Mission régionale d'autorité environnementale
Grand Est

**Avis sur le projet de champ de panneaux photovoltaïques
au sol à Seingbouse et Farébersviller (57)**

porté par la société AGC Interpane

n°MRAe 2023APGE11

Figure 3 : Schéma de fonctionnement des installations

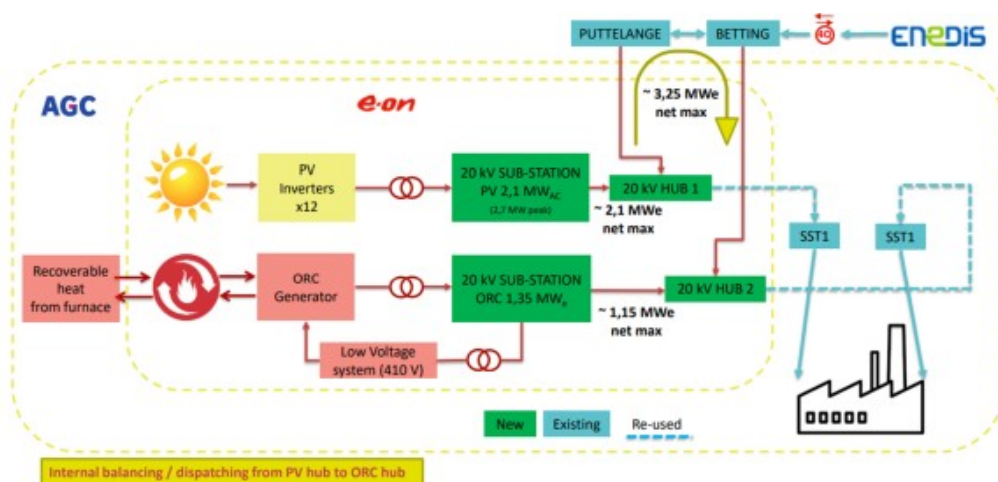
Si la description des installations photovoltaïques est présente dans le dossier, l'Ae regrette l'absence d'information sur la centrale ORC en matière de puissance, de performance énergétique et d'implantation alors que cette opération est mentionnée comme faisant partie du projet énergétique de la société.

L'Ae recommande au pétitionnaire de compléter la description de son projet en tenant compte de l'opération ORC.
